# Modification proposée 2030

<b>Renvoi(s) :</b>	<b>CNB20 Div.B 9.31.2.3. (première impression)</b>
Sujet :	Accessibilité, visitabilité et adaptabilité des logements
Titre :	Renforcement des murs à poteaux dans les salles de toilettes pour l'installation future de barres d'appui : résistance structurale
Description :	La présente modification proposée ajoute des exigences axées sur la performance et des méthodes prescriptives pour le choix des matériaux qui serviront à renforcer les murs à poteaux dans les salles de toilettes de logements pour l'installation future de barres d'appui.
Modification(s) proposée(s) connexe(s) :	FMP 1882, FMP 1884, FMP 1958, FMP 2031

**Figure [A-9.31.2.3. 3)a)]****Plusieurs pièces de bois de construction servant de renforcement****Note A-9.31.2.3. 3)b) Épaisseur minimale du revêtement intermédiaire.**

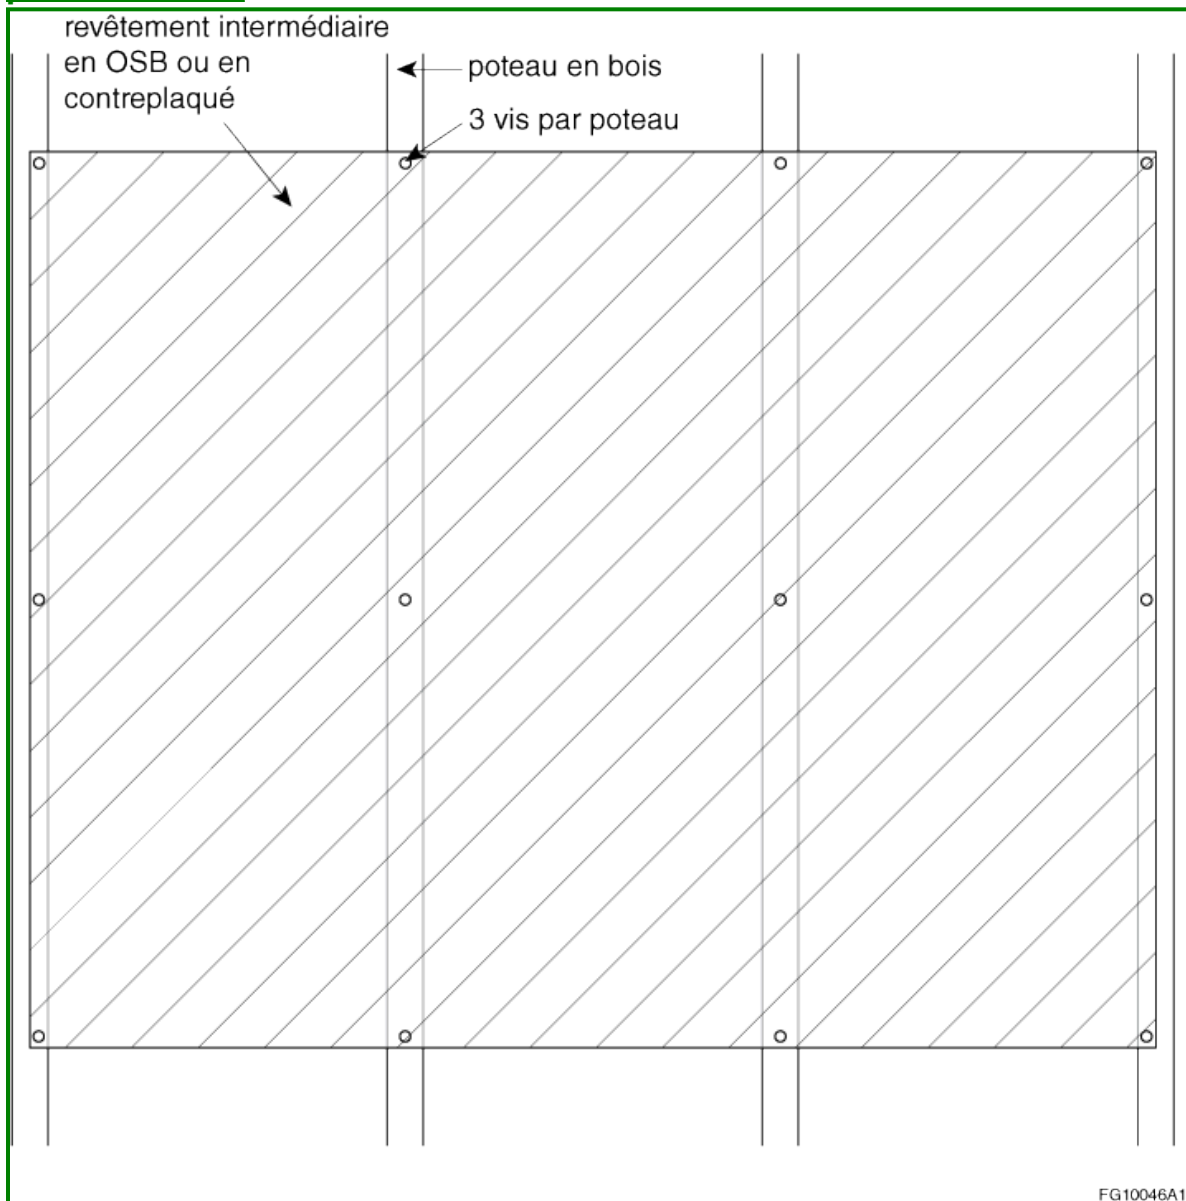
Plusieurs pièces de bois de construction peuvent servir de renforcement pour obtenir la couverture de mur souhaitée, comme l'illustre la figure A-9.31.2.3. 3)a).

**Figure [A-9.31.2.3. 5]**

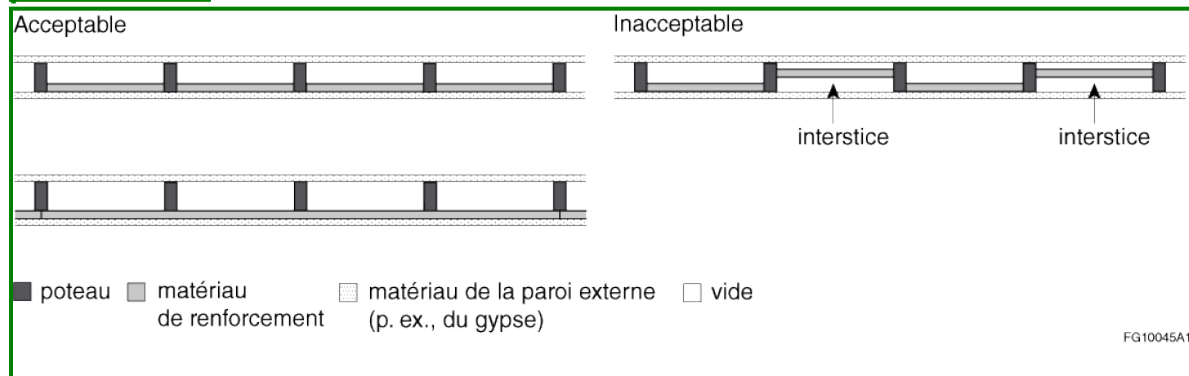
La figure A-9.31.2.3. 5) illustre une configuration acceptable pour la fixation du revêtement intermédiaire en panneaux de copeaux orientés (OSB) ou en contreplaqué aux poteaux en bois en utilisant au moins 3 vis par poteau.

[b] --) en utilisant au moins 3 vis par poteau recouvert par le matériau. (Voir la note A-9.31.2.3. 5).)
